TECHNISCHE INFORMATION

TI1919

HG/HO

Rückschlagventil Espresso boiler

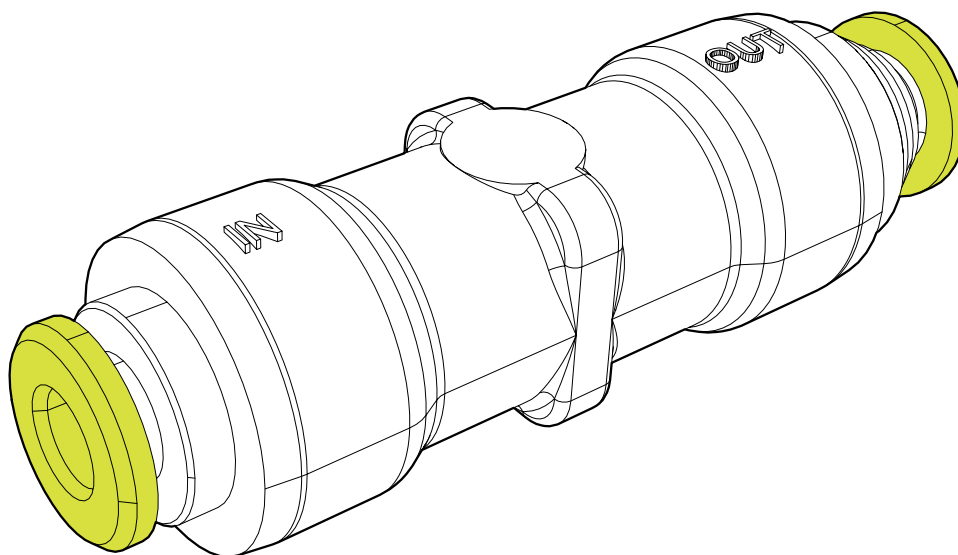
Unser Lieferant für die am Espresso boiler verbauten Rückschlagventile, setzt zukünftig einen höherwertigen Werkstoff für die Dichtung ein. Als Dichtmaterial kommt EPDM statt FKM zum Einsatz. Die neuen Rückschlagventile sind durch gelbe Löseringe gekennzeichnet.

Ab der **S/N 90489015** mit dem Produktionsdatum **KW 24/2019** werden die Rückschlagventile mit gelben Löseringen verbaut.
